1.1 CONCEPTO TÉCNICO No. CT:	CT-7873
1.2 ÁREA:	Análisis de Riesgos y Efectos del Cambio Climático
1.3 COORDINACIÓN:	Estudios y Conceptos Técnicos
1.4 REFERENCIA CRUZADA RADICADO FOPAE:	2014ER18063
1.5 RESPUESTA OFICIAL No.	RO-74427

2.1 SOLICITANTE:	Curaduría Urbana No. 5
2.2 PROYECTO:	"KR 18M Bis 68B 62 Sur"
2.3 LOCALIDAD:	19. Ciudad Bolívar
2.4 UPZ:	67 – Lucero
2.5 BARRIO O SECTOR CATASTRAL:	Vista Hermosa
2.6 DIRECCIÓN:	Carrera 18M Bis 68B 62 Sur
2.7 CHIP:	AAA0027PLDE
2.8 MANZANA CATASTRAL:	86
2.9 PREDIO CATASTRAL:	04
2.10 ÁREA (Ha):	0.0072 (*)
2.11 FECHA DE VISITA:	Noviembre 11 de 2014

Fotografía No. 1. Predio en donde se desarrollará el proyecto, ubicado en la Carrera 18M Bis 68B 62 Sur de la Localidad de Ciudad Bolívar.

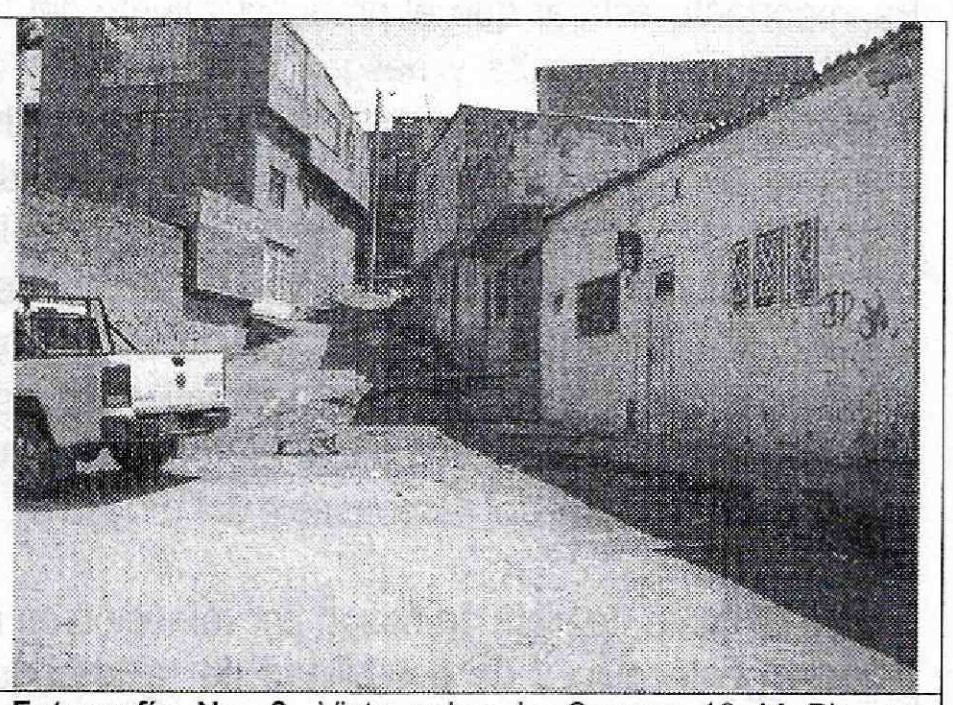
En el momento de la visita técnica en el predio objeto del presente concepto técnico, se encontró una edificación de un piso de altura del tipo prefabricado y cubierta de zinc, con cerramiento exterior en material de recuperación; sin evidencias de afectación por procesos de remoción en masa de carácter local en su interior, ni de carácter general en la ladera o zonas aledañas al predio evaluado; adicionalmente el predio objeto del presente concepto se encuentra ubicado en cercanías del brazo derecho de la Quebrada Limas.

En el momento de la vista técnica adelantada en las edificaciones aledañas no se evidenciaban daños o patologías estructurales asociadas a la presencia de procesos de inestabilidad geotécnica. En el momento de la verificación de campo adelantada en el entorno no se evidenciaron condiciones o elementos que permitan inferir la presencia de procesos de inestabilidad geotécnica activos en el área del proyecto o sus zonas aledañas.

A pesar de lo anterior, se advierte que cualquier intervención que se realice, debe tener en cuenta la presencia de la infraestructura aledaña, por lo que el responsable del proyecto debe garantizar en todo momento la estabilidad general del lote y su entorno.
